Hała postojowa dla wozów bojowych straży +schody ewakuacyjne
292,15 m²

Nadzór autorski - rysunek dla potrzeb 2-go przetargu na Wykonawcę obiektu
Wydruk dla potrzeb realizacji - udostępnienie : P.A. Forma ; 14 maj 2015

PRACOWNIA ARCHITEKTURY "FORMA" CZĘSTOCHOWA UL. PARTYZANTÓW 17 tel. 34 - 361 42 45 ; forma@forma.com.pl "FORMA" SPÓŁKA Z O.O. BLACHOWNIA UL. MODRZEWIOWA 19		Zamierzenie budowane: Budowa budynków Ochotniczej Straży Pożarnej w Blachowni, zmiana lokalizacji pomnika św. Floriana, budowa i przebudowa urządzeń budowlanych, w tym budowajazdu oraz budowa i przebudowa przyłączy i sieci infrastruktury technicznej	
	Adres: Blachownia - Plac Wolności 2 / ul. 1 Maja Działki: działka o nr ewidencyjnych: 640/32, 638 + fragm. działek 639, 640/55 ; obręb Blachownia			
Inwestor: Gmina Blachownia - Urząd Miejski w Blachowni Obiekt: Budynek szkoleniowo-socjalny B1 i budynek garażowy B2				
Branża, Część 1: ARCHITEKTURA	tom II. PROJEKT ARCHITEKTONICZNO-BUDOWLANY Rozdział 1.		Faza: PROJEKT BUDOWLANY	
Tytuł rysunku: Rzut parteru /prziemiem/			Nr. rysunku: 1/A_zm.	
Proj. architektura : mgr inż.arch. Marek Witkowski	Upr. : UAN-VIII/83861/131/86 w specj. architektonicznej bez ograniczeń		Podp

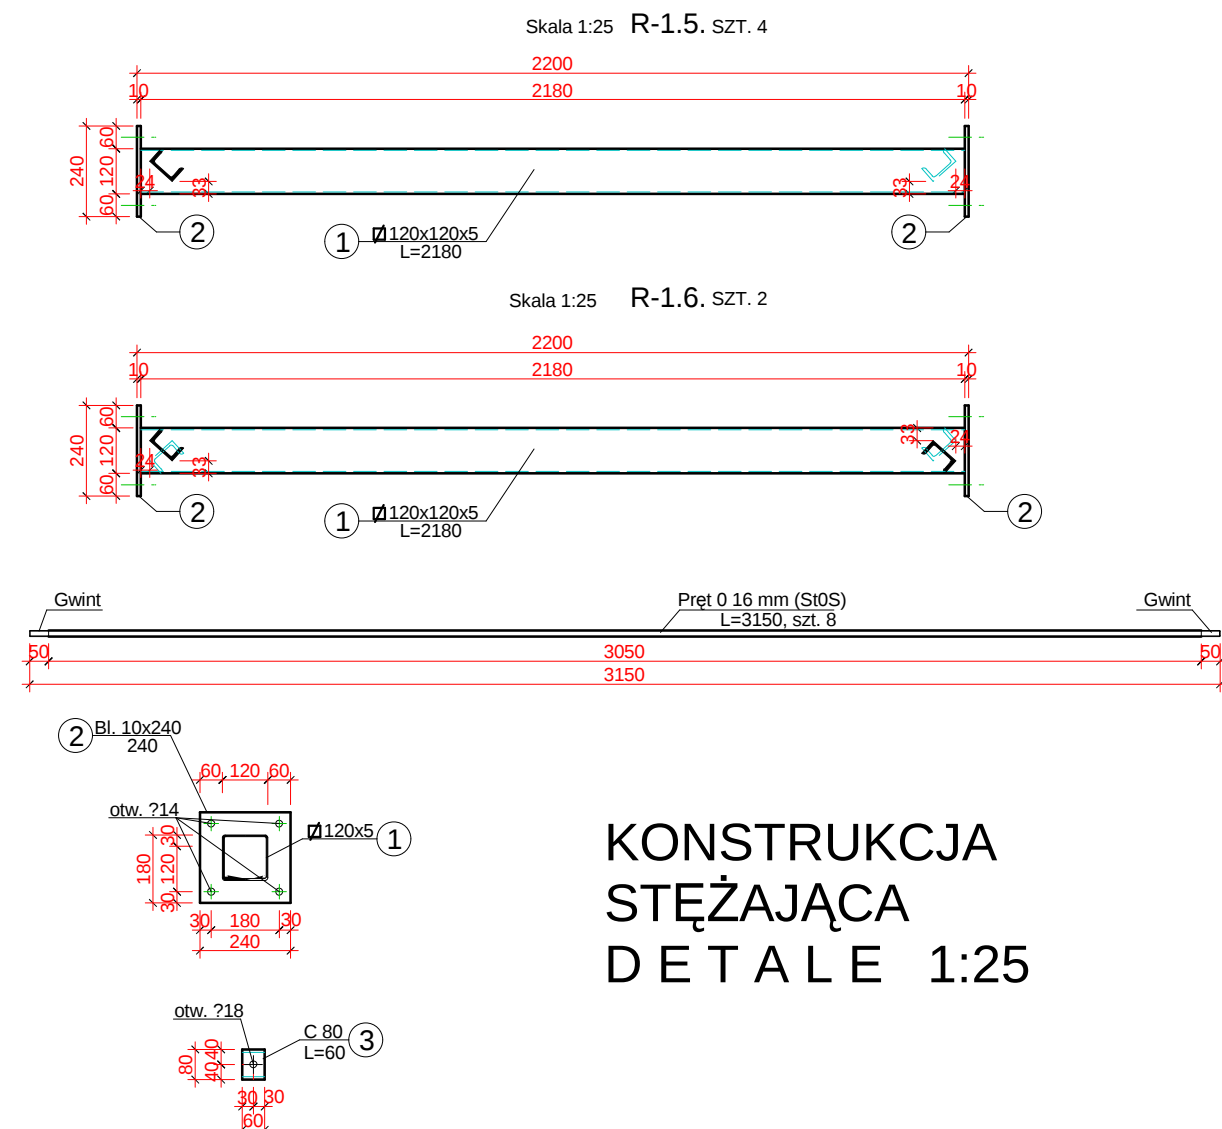
UWAGA:
k.sanit. do realizacji

UWAGA:
stosować spadki do wpustów liniowych!
pochylenia posadzki: od poz. +/-0,00 do -0,020

UWAGA:
na rzucie naniesiono układ kanalizacji sanitarnej
- dla jej realizacji po zrealizowanych podkładach posadzek

KONSTRUKCJA
STĘŻAJĄCA

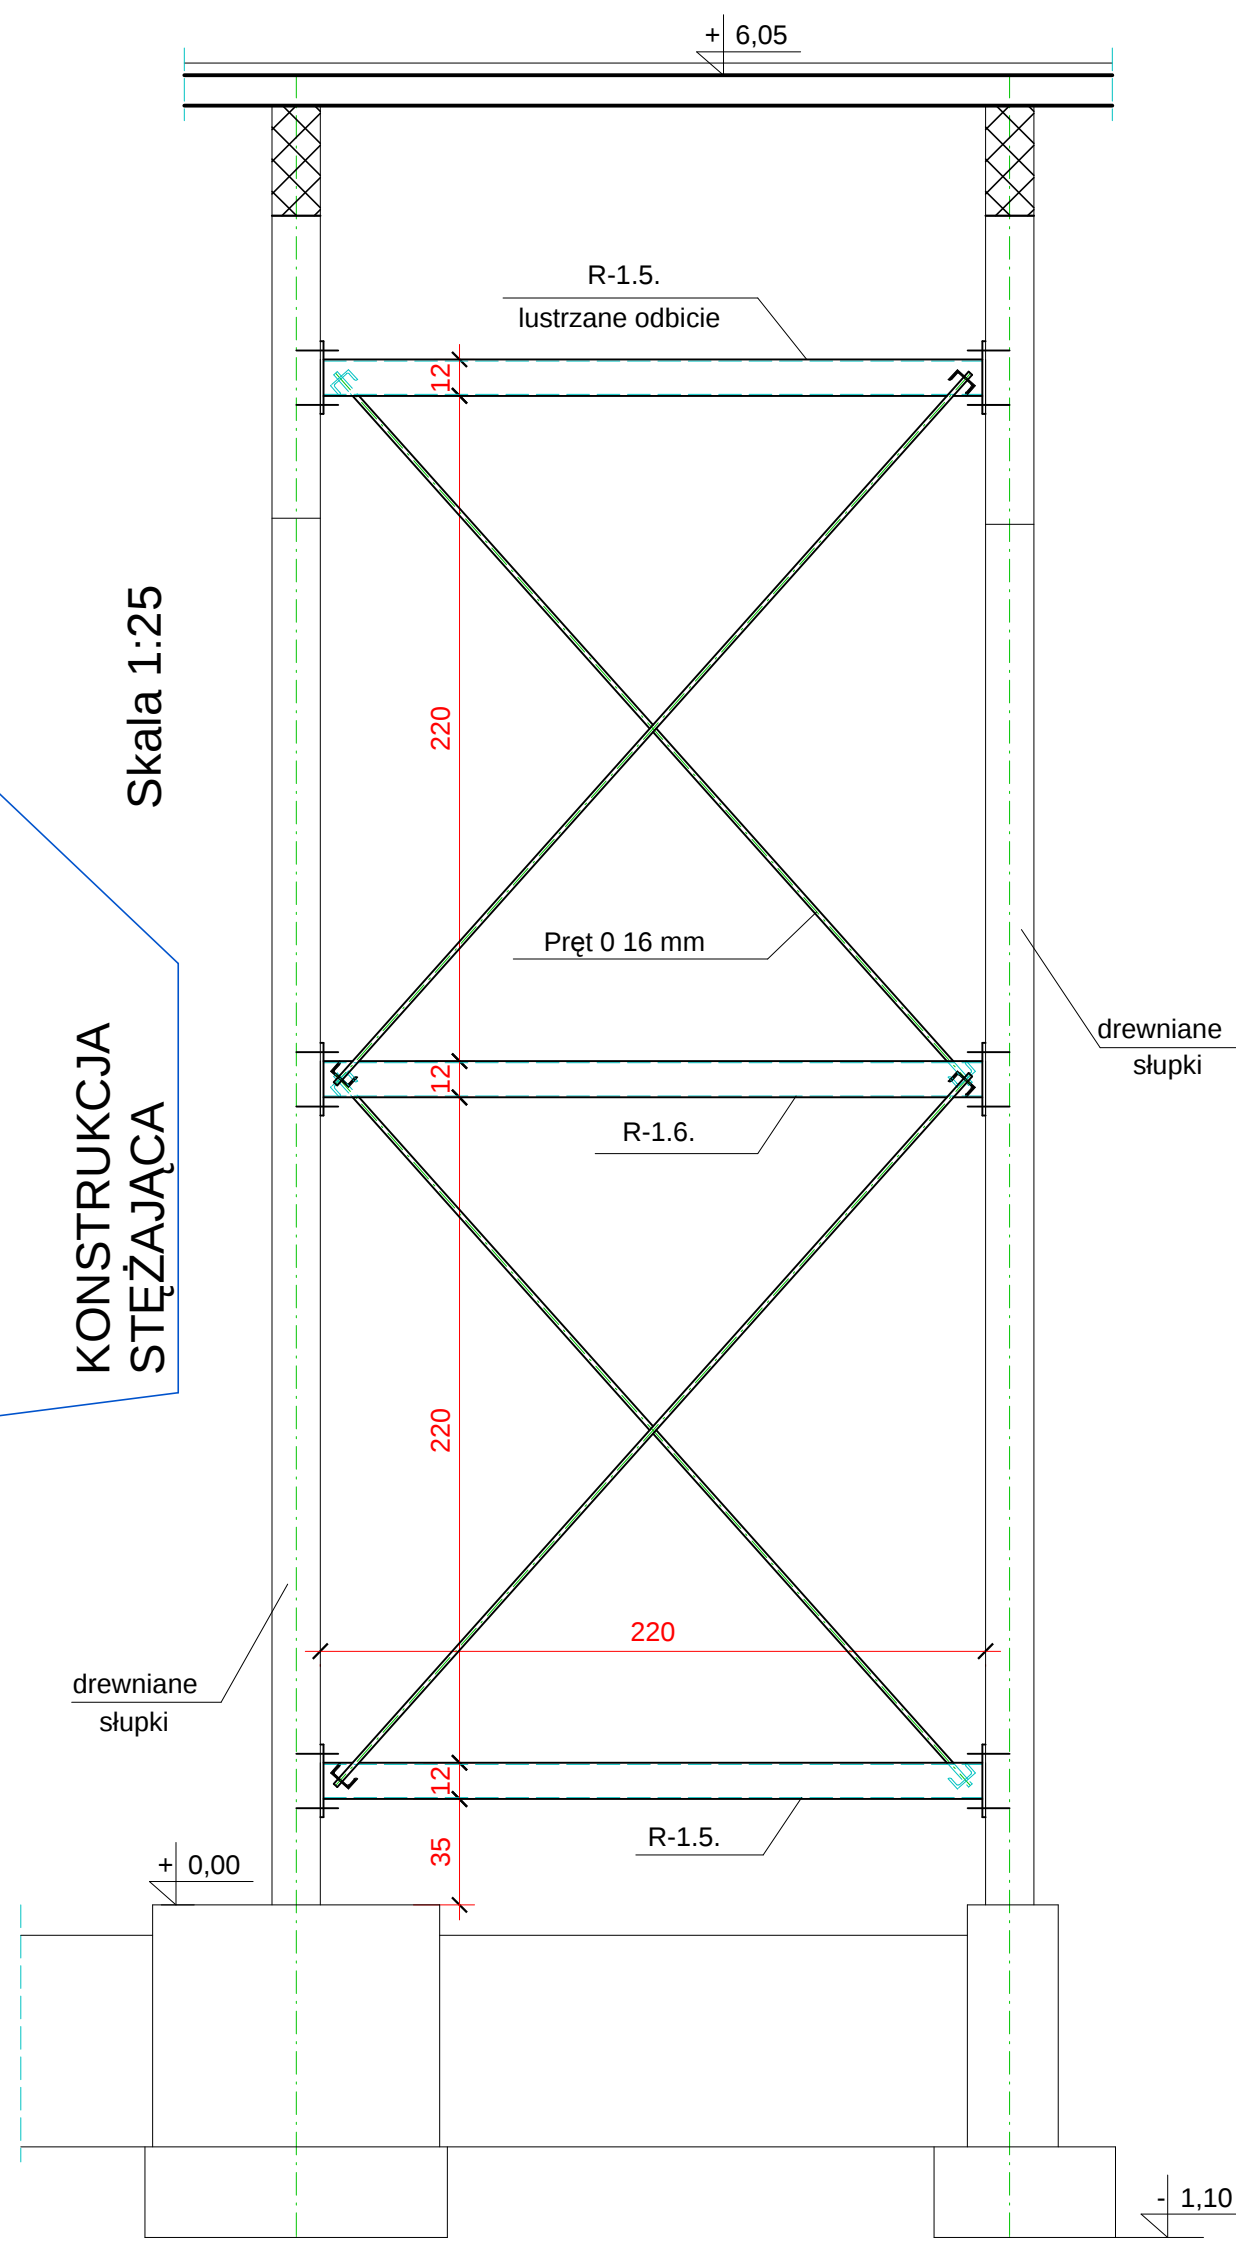
UWAGA:
ZMIANA na stężenie stalowe!
Słup żelbetowy - nie realizowany !!!

UWAGA:
Słup żelbetowy - nie realizowany !!!
ZMIANA: stężenie stalowe !
